Bentu Energy S.r.l.

Parco Eolico “Bentu” sito nei comuni di Thiesi e Ittiri (SS)

Controdeduzioni alle osservazioni del pubblico pervenute nell’ambito della procedura di VIA

Novembre 2023

Figura 1: aree e siti con valore ambientale. Localizzazione aree non idonee FER (DGR 59/90 2020).

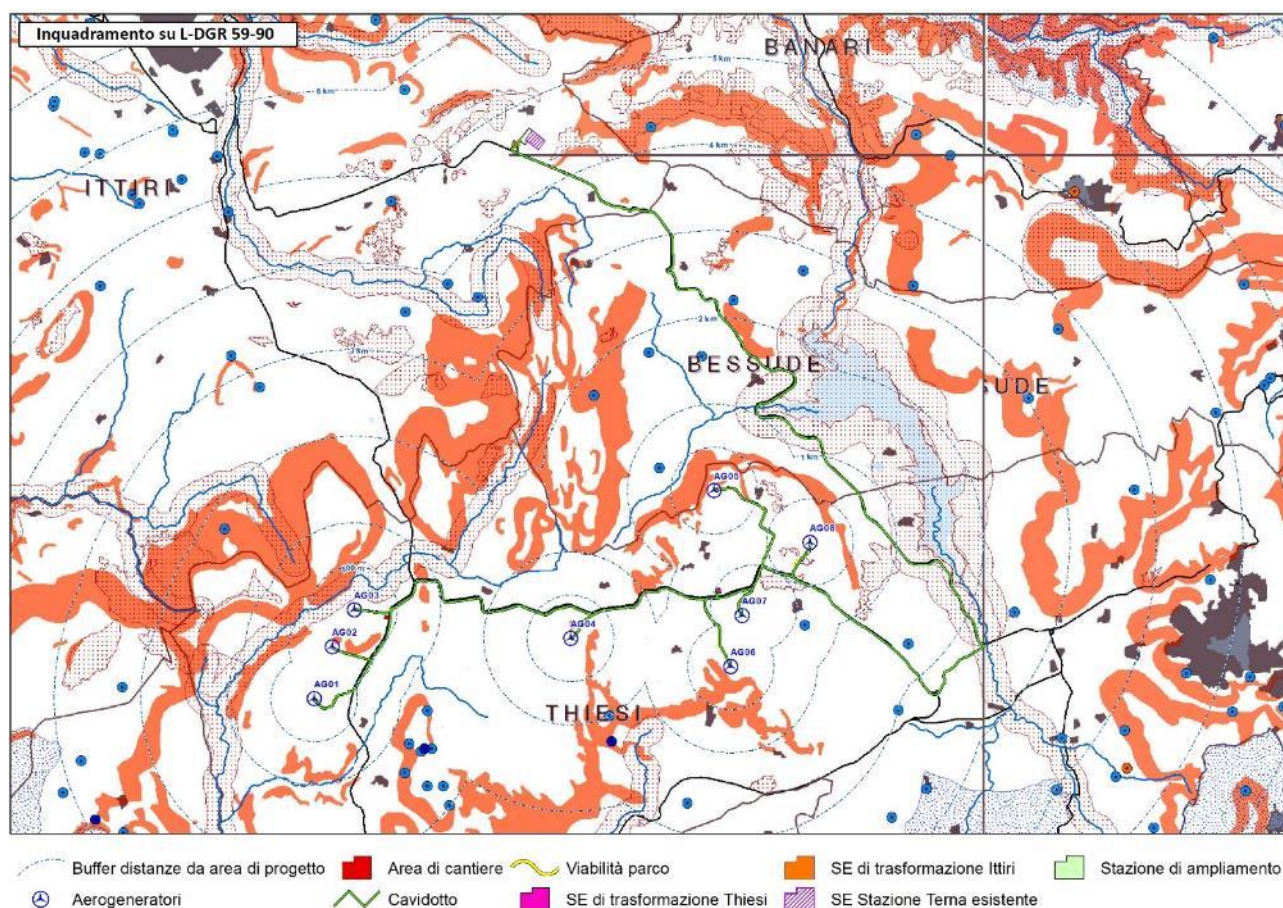
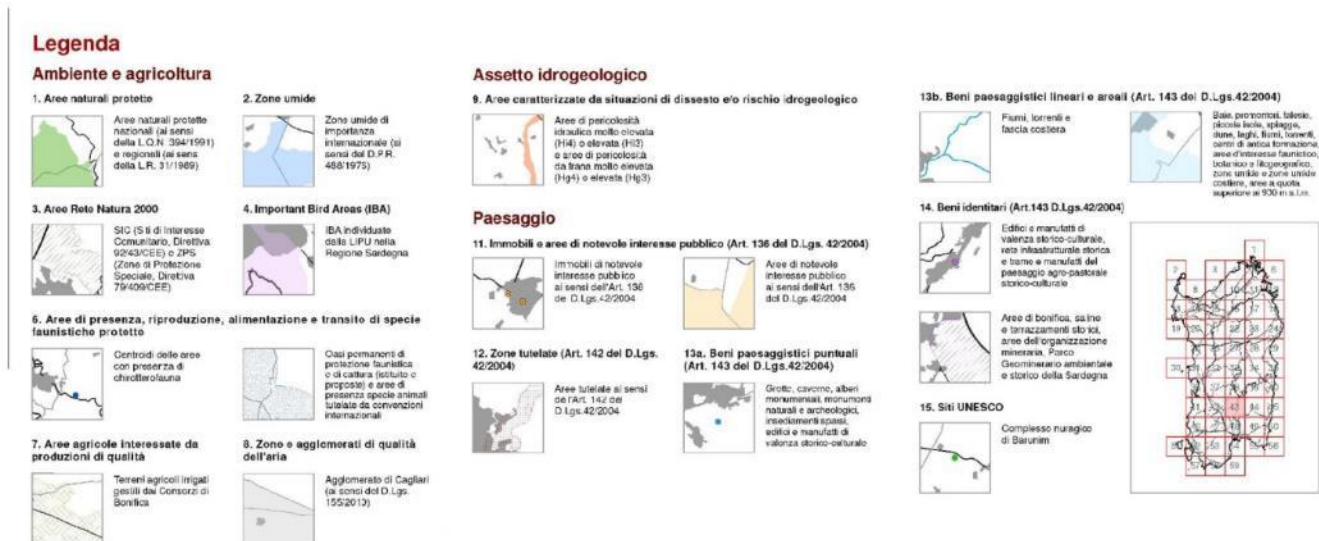
Osservazione n. 1 – Interferenza con aree seminaturali e naturali e con aree a destinazione agro-forestale

In accordo con le NTA del PPR, per le aree naturali e seminaturali valgono le prescrizioni indicate rispettivamente agli art. 23 e 26 del N.T.A. del P.P.R. laddove “sono vietati gli interventi edilizi o di modificazione del suolo ed ogni altro intervento, uso od attività suscettibile di pregiudicare la struttura, la stabilità o la funzionalità ecosistemica o la fruibilità paesaggistica”. Tuttavia, si evidenzia che all’art. 112 del Piano, riguardante gli impianti energetici, le NTA rimandano alla Regione la necessità di elaborare uno studio specifico per l'individuazione delle aree idonee all'installazione degli impianti eolici. Lo studio, svolto negli scorsi anni, ha dato vita alla D.G.R. 59/90 del 27.11.2020 riguardante l' "Individuazione delle aree non idonee all’installazione di impianti alimentati da fonti energetiche rinnovabili", in cui la Regione ha effettuato la revisione degli indirizzi e dei regolamenti in merito all'installazione di impianti alimentati da FER e ha prodotto 59 tavole riguardanti tutto il territorio regionale e inclusive di tutti i vincoli e tutte le aree ritenute non idonee. Inoltre, in accordo con gli indirizzi nazionali e comunitari volti al raggiungimento di precisi e importanti obiettivi di produzione

energetica da FER entro pochi anni, ribaditi a livello nazionale anche dall'ultimo D.L. n.77/2021 (Decreto semplificazioni bis) - il cui Capo VI è dedicato all'accelerazione delle procedure per le fonti rinnovabili - la Regione ha espresso chiaramente nella DGR la necessità di superare la 'rigidità' di un vincolo aprioristico per valutare di volta in volta il vincolo in relazione alle condizioni locali e alle soluzioni progettuali messe in campo. In accordo con le indicazioni cartografiche riportate nella tav.20 della DGR, **le aree individuate per la disposizione degli aerogeneratori non ricadono su aree e/o siti ritenuti non idonei all'installazione di impianti energetici alimentati da fonti energetiche rinnovabili, tranne una piccola parte delle aree di cantiere temporaneo della AG08, ricadenti su un'area percorsa dal fuoco e vincolata ai sensi della L. n.353/2000 e dell'art. 142 del DLgs 42/2004 (zone bosco).** Tuttavia, l'area è stata percorsa dal fuoco nel 2007, pertanto **nel 2022 (anno di presentazione del progetto) sono scaduti anche i vincoli quindicennali relativi al cambio di destinazione urbanistica rendendo l'area priva di vincoli.**

Figura 3: inquadramento catastale delle opere temporanee e definitive relative alla AG07

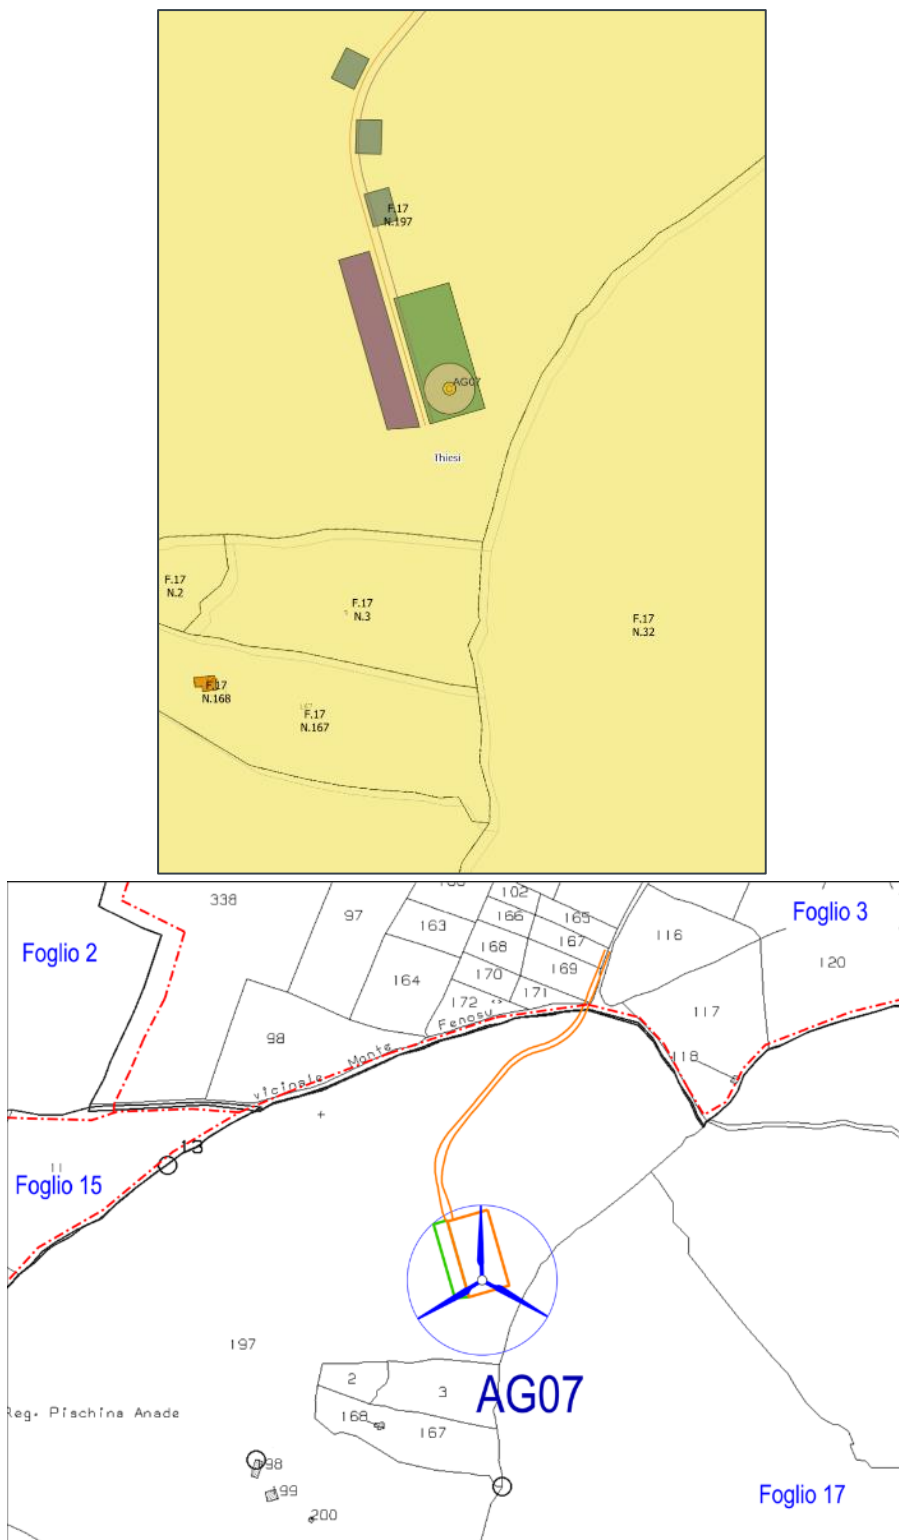
Osservazioni n. 4, 5 e 6 – Uso civico

In merito alla presenza di usi civici, si segnala che, rispetto al posizionamento delle componenti in progetto, i fogli e le particelle interessate da uso civico sono le seguenti:

Il foglio 17, particella 32 è situato in prossimità della AG07, tuttavia tutte le opere relative alla turbina -temporanee e permanenti- ricadono sul mappale vicino (F.17 p.197) sul quale non è presente l'uso civico. Il foglio 17, mappale 32 è infatti interessato solo parzialmente dal sorvolo delle pale. Il posizionamento delle opere e i riferimenti catastali sono riportati nell'immagine sottostante.

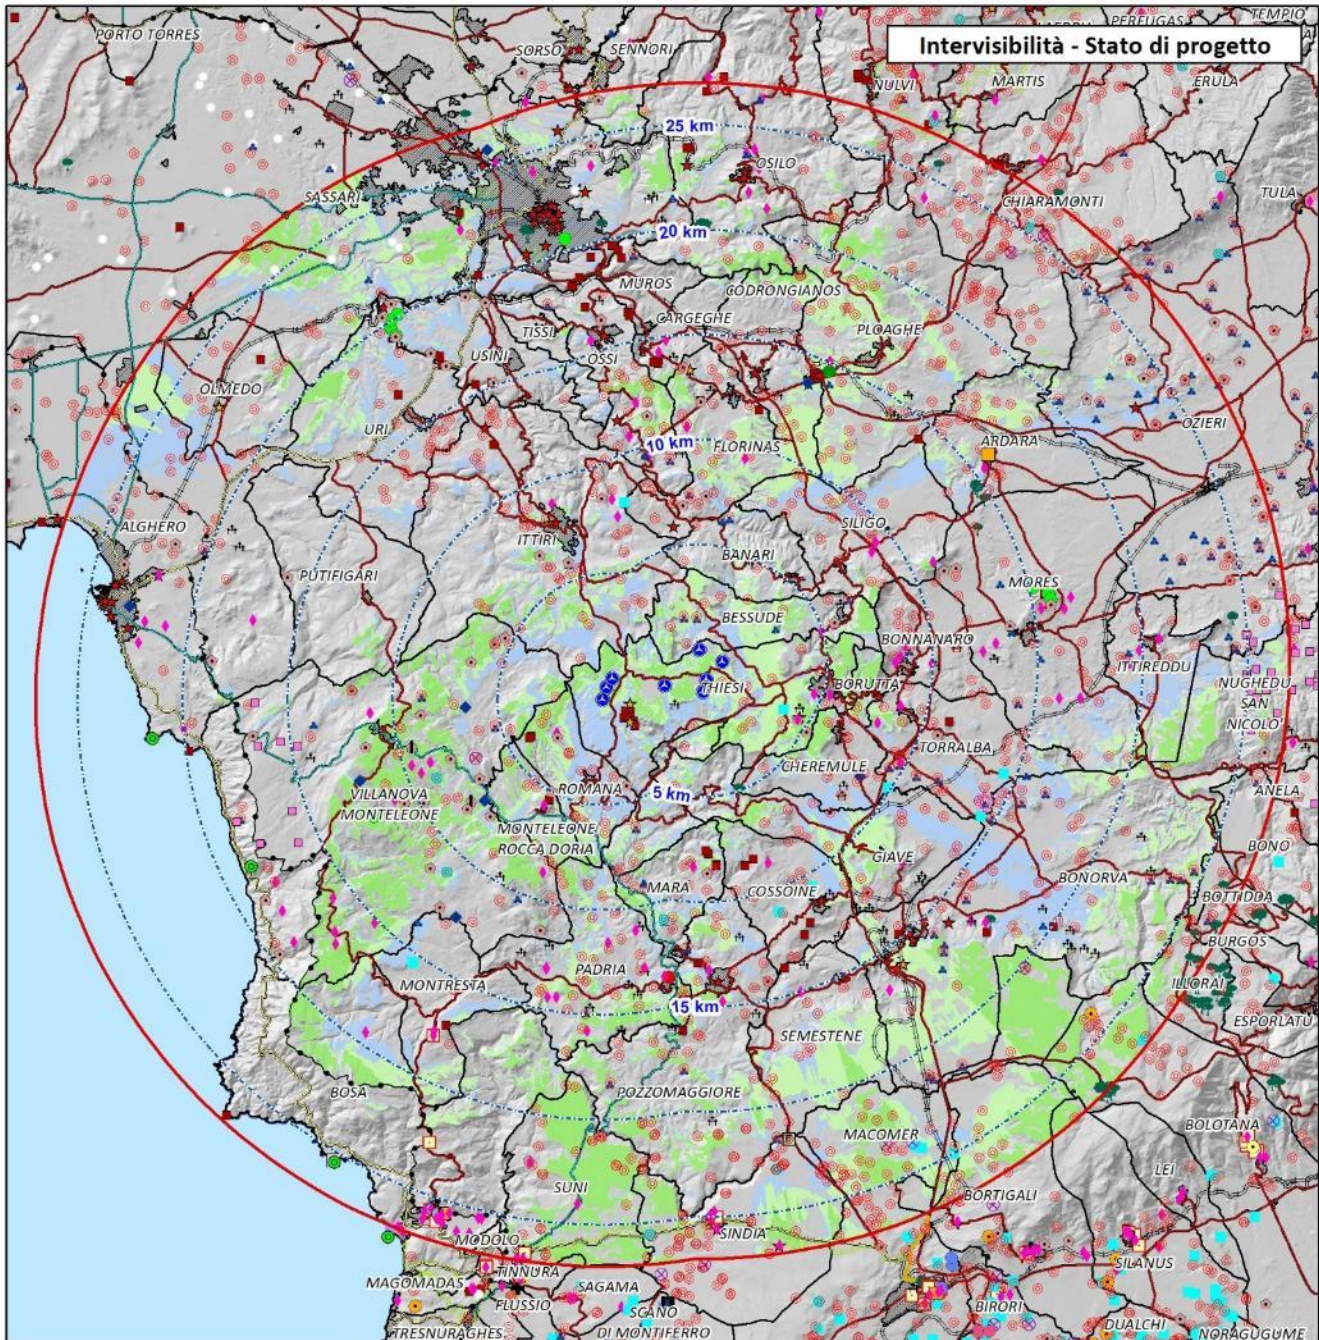
Osservazione n. 8 – Presenza di ristagni d’acqua sull’altopiano Monte Maggiore

La rilevanza ecologica degli stagni temporanei e dei corpi idrici presenti nel sito è stata messa in evidenza negli elaborati del SIA. Tali ambienti sono infatti stati indicati come elementi target quanto più possibile da conservare, e sui quali intervenire con azioni compensative atte a potenziarne le caratteristiche funzionali (creazione di nuovi habitat ad essi associati).

In merito alle interferenze dirette, all’interno degli elaborati del SIA è stata fornita una quantificazione (in m2) delle differenti tipologie di ambienti naturali e semi-naturali, inclusi corpi idrici con vegetazione acquatica e prati umidi. Trattandosi tuttavia di situazioni piuttosto puntuali, spesso non cartografabili alla scala del progetto, e soggette ad ampie variazioni stagionali di estensione e profondità, si provvederà alla loro perimetrazione a scala adeguata, nella loro massima estensione stagionale, nonché all’individuazione delle relative linee di impluvio o altri elementi lineari direttamente o indirettamente connessi (funzionali agli apporti idrici).

Figura 5: Tipici posa cavidotto.

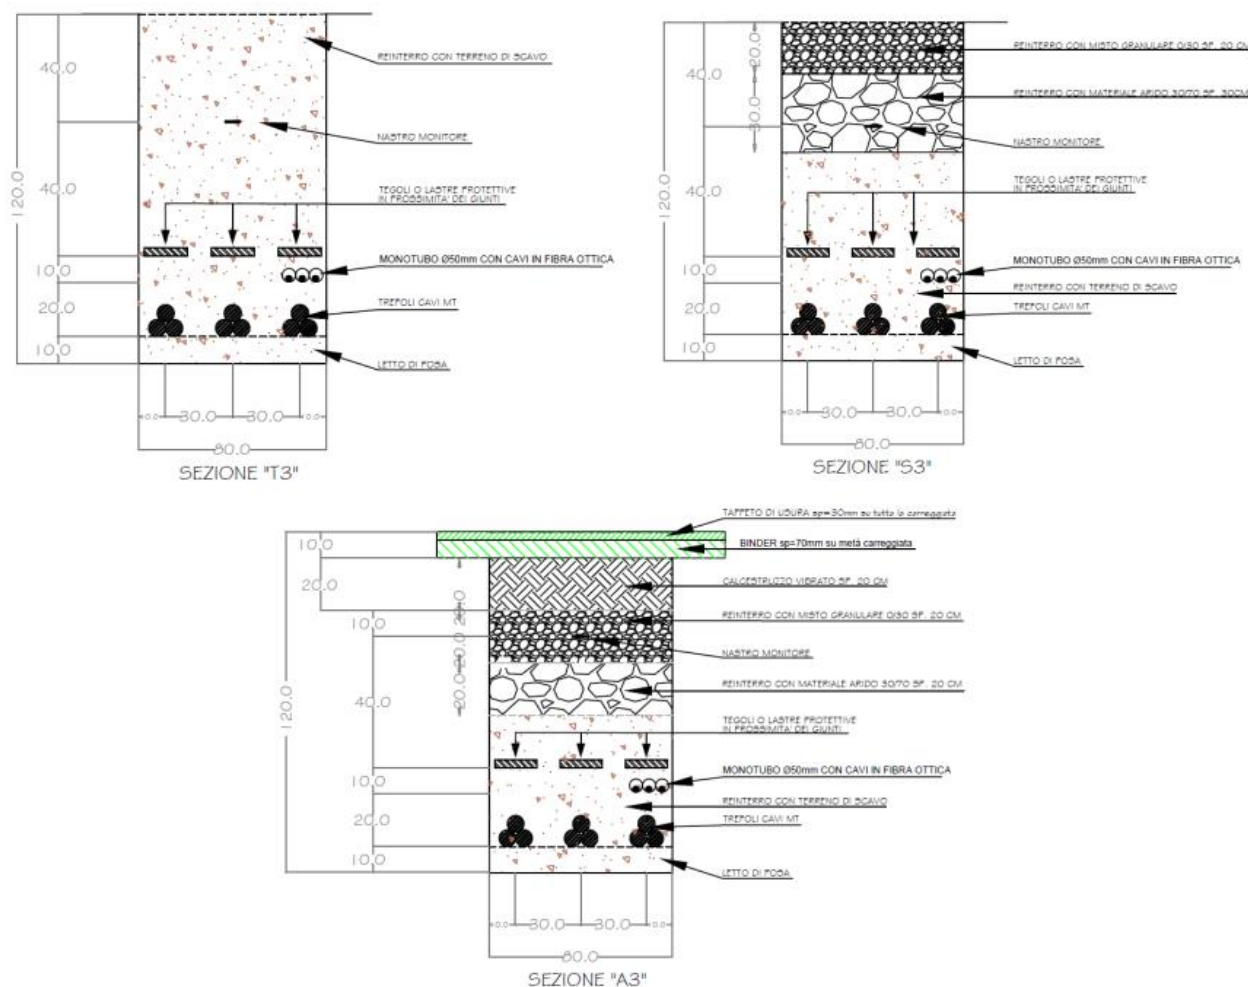
Osservazione n. 10 – Interferenze del cavidotto con PAI (pericolosità idrogeologica)

Gli interventi successivi e quelli sulla viabilità esistente incidono in maniera poco significativa sull'assetto idraulico andando ad adattare tracciati già presenti che verranno interessati da sole opere di adeguamento funzionale alle esigenze operative di realizzazione e di esercizio. Le nuove tratte di viabilità di impianto previste si snodano lungo la cresta dei rilievi. Gli interventi siffatti non interrompono o ostacolano il normale deflusso superficiale in quanto non sono previste in elevazione e non vi è sottrazione incidente di suolo, nel caso specifico già quasi del tutto assente per le caratteristiche geologiche e morfologiche del sito. Analogamente la rete di connessione, trovandosi interrata ad una profondità non inferiore ad 1 m da p.c., non determina variazioni sostanziali all'attuale regime di deflusso delle acque superficiali. Si riportano di seguito a titolo esemplificativo alcune sezioni tipo del cavidotto interrato.

Al fine di garantire il corretto smaltimento delle acque superficiali afferenti a quest'area, in fase di progettazione esecutiva, verrà predisposto un piano di regimazione delle acque superficiali il cui bilancio idraulico, riferito al recettore finale, rispetterà il criterio dell'invarianza idraulica richiamato all'art.47 delle NTA PAI. Ne consegue che, in relazione ai criteri di valutazione del PAI, l'intervento è compatibile e non determina aumento del livello di pericolosità idraulica ex ante.

Figura 12: Numero di individui di grifone nell'area di progetto

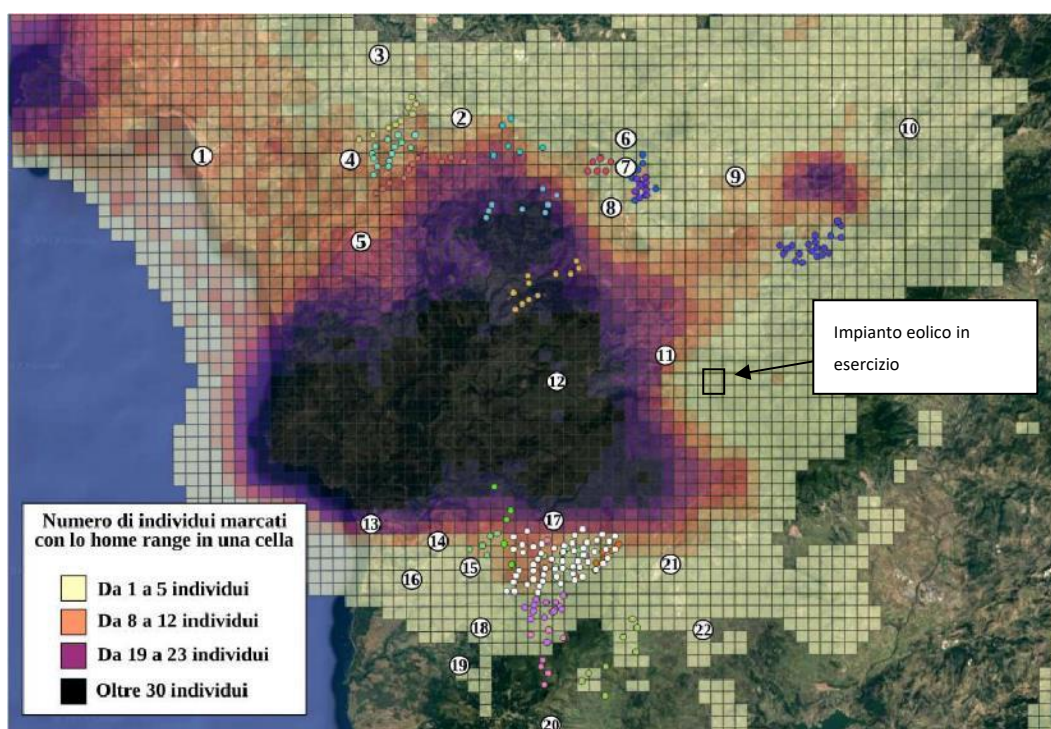
- e) L'evento d'impatto da collisione, come ampiamente dimostrato in letteratura scientifica, è la conseguenza di diversi fattori (caratteristiche ambientali locali, caratteristiche impianto eolico, caratteristiche morfo-fisiologiche, eco-etologiche e di dinamica delle popolazioni delle specie

sensibili alla collisione) che concorrono a determinare la probabilità d'impatto; nella nota, così come nella mappa allegata, ad esempio, non è stata citata la presenza di un impianto eolico in esercizio costituito da 35 aerogeneratori ricadente in territorio comunale di Bonorva. Tale impianto opera dal 2009 con una tipologia di aerogeneratori che, rispetto a quelli attuali, possono essere classificati a media taglia ma che potenzialmente possono causare impatti da collisione come testimoniato nei siti spagnoli. Pur non potendo avere il riscontro di dati oggettivi conseguenti un monitoraggio in fase di esercizio attivo condotto all'interno dell'impianto di cui sopra, è comunque ipotizzabile, stando agli attuali numeri della popolazione di avvoltoi grifone in incremento, che eventuali abbattimenti siano molto bassi nonostante l'area dell'impianto ricada nell'areale evidenziato nella mappa seguente.

L'elaborazione cartografica prodotta interessa un'area di circa 1.500 km², nell'ambito della quale i quadrati 10 km x 10 km della griglia sono suddivisi in 4 classi in relazione alla densità degli individui presenti in una data area geografica; tuttavia non è specificato se tale elaborazione tenga conto anche di quale sia la quota di sorvolo degli animali in una data cella in relazione alle quote di operatività dell'impianto eolico. Inoltre se tale elaborazione si estende a tutto il territorio regionale, sarebbe importante verificare l'entità e la localizzazione delle aree residue ritenute compatibili in relazione alle proposte progettuali e agli impianti attualmente in esercizio; in sostanza si ritiene che

Figura 13: individuazione planimetrica e vista su ortofoto degli agriturismi presenti nell'area vasta.

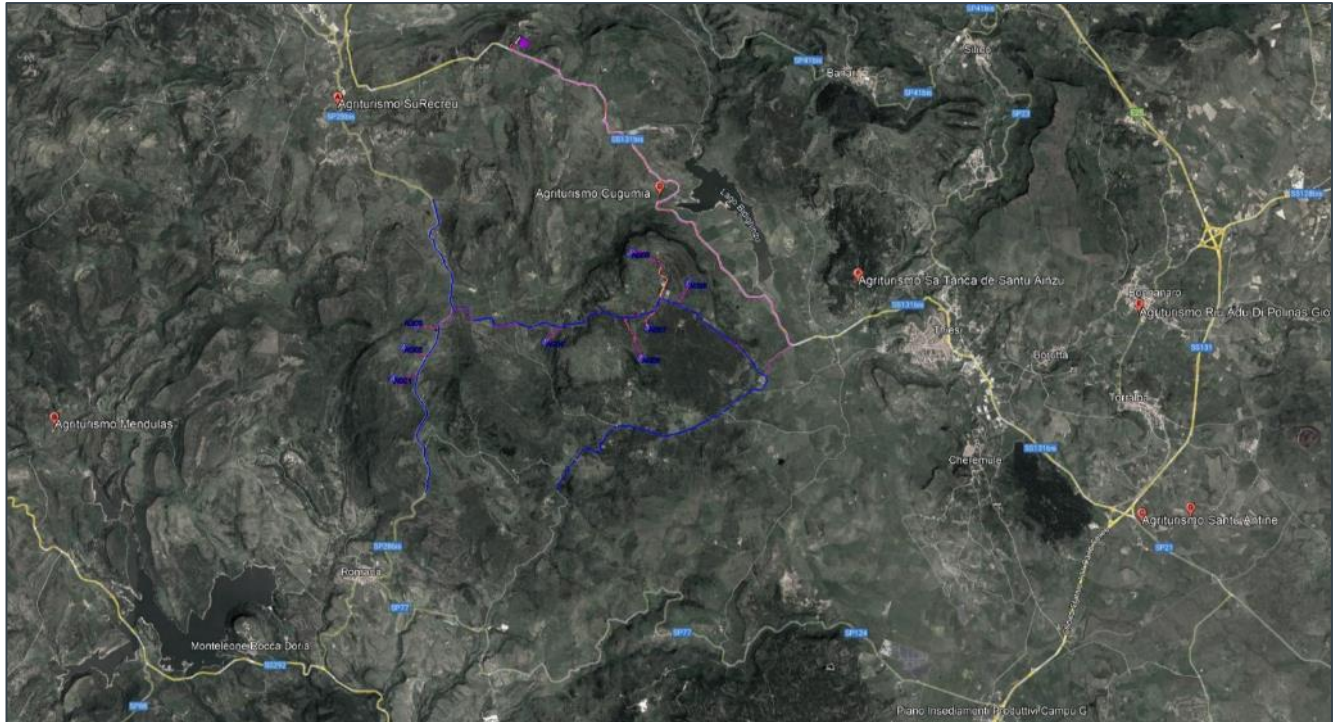
3) Impatti sul turismo.

Gli impatti del progetto sul turismo, con particolare riferimento all'agriturismo, e sulle attività ricreative all'aperto (ad esempio: escursionismo, equitazione, turismo naturalistico, attività sportive), sono di difficile definizione e tali impatti non devono essere considerati aprioristicamente negativi. Gli agriturismi nei pressi dell'area di progetto e dai quali l'impianto sarà parzialmente visibile sono stati individuati e segnalati nella relazione "IT-VesBu-CLP-ENV-PGR-004 Quadro ambientale". In particolare, da quelli più vicini saranno visibili due aerogeneratori (Agriturismo Cugumia) e tre aerogeneratori (Agriturismo Sa Tanca de Santu Ainzu). Non sono, invece, presenti attività ricettive quali hotel o B&B, se non nei vicini centri abitati. È presente, inoltre, l'Hotel Locanda Minerva nel comune di Monteleone Rocca Doria, dal quale non sarà visibile l'impianto.
